Subject: SV: 1929 Kræmer brygge nordøst - bearbeiding ihht vedtak i KOBY 15.09.22

Viser til behandling av forslag til plan 1929 detaljreguleringsplan for Kræmer brygge nordøst, i sak 63/22, KOBY 15.09.22.

Snitt fra planbeskrivelse side 42

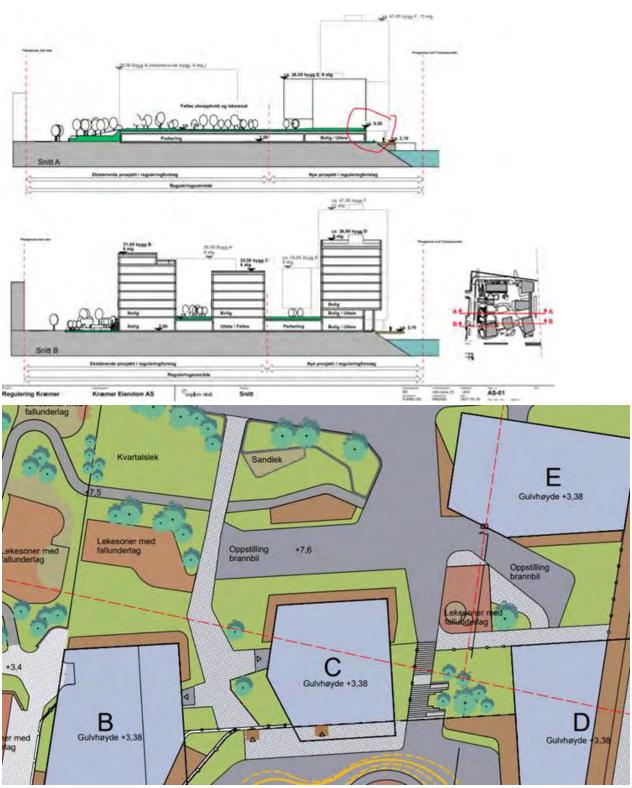
- Ettersom dere nå har gjort landskapsplanen juridisk bindene, som jeg for øvrig er veldig uenig i, er det litt skummelt at ikke <u>maksimal</u> høyde oppå p-dekket framgår på landskapsplanen. På uteromsplanen har vi bare vist høyde på hardflate sentralt i området på + 7,6, i tilknytning til oppstilling av brannbil. Mellom blokkene vil høyden bli +8,5, jfr. innlevert snitt (se under). Jeg foreslår at vi tar med **en bestemmelse om at maksimal tillatt høyde oppå p-dekket skal være +8,5**. Da sikrer man at denne høyden vil gjelde både innenfor regulert uterom og innen byggeområdet mellom blokkene innen BBB4, 5 og 6. Alternativet kunne vært å ta det med på plankart eller uteromsplanen, men tenker at en bestemmelse blir mest presis her.

- Vi skal i utgangspunktet ikke endre planmaterialet, så disse endringene kan evt følge med brev til offentlig ettersyn
- 1.1 f). 2 m endres til 3 m.
- Tilknytta høydebestemmelser eller uteromsplan: «maksimal tillatt høyde oppå p-dekket skal være c+8,5m».
